# MEMORIA

Por los motivos indicados en el siguiente apartado, surge la necesidad de la redacción del presente Proyecto de Trazado Modificación nº 1 y del posterior Proyecto Modificación nº 1 al Proyecto de Construcción Acceso Sur al Puerto de Gandía desde la Carretera N-332, P.K. 220,800, provincia de Valencia (41-V-4470).

El Proyecto de Trazado Modificación nº 1 recoge las variaciones a realizar al Proyecto de Construcción "Acceso sur al Puerto de Gandía, desde la carretera N-332, P.K. 220,800".

Sección tipo representativa Tramos 1 y 2

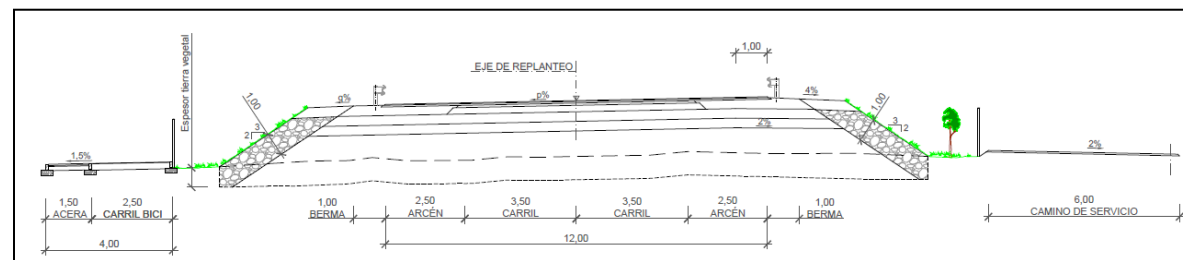
En el Proyecto de Trazado se adaptan los sistemas de contención a otros homologados, precisándose para ello la minoración de la mediana de los tramos 1 y 2 de 2,0 a 0,6 m, ampliándose las bermas de 1,0 a 1,70 m.

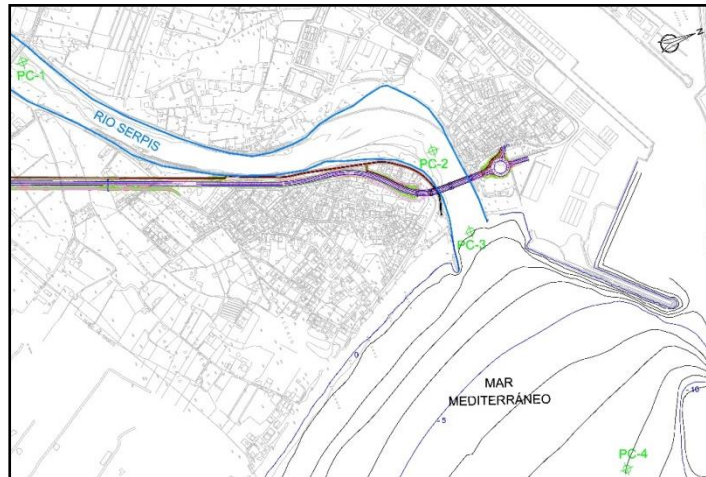
Para la realización de motas de trabajo en el cauce y su posterior demolición se prevén, caso de requerirse, la instalación de pantallas antiturbidez aguas abajo. Se caracterizan por su capacidad de retener los sólidos en suspensión, acotando la zona de aguas turbias y evitando que dicha turbidez se transmita hacia otras zonas del río o de la costa.

Se dispondrá las barreras, bien aguas arriba o abajo según época del año en que se construya o demuela la mota.
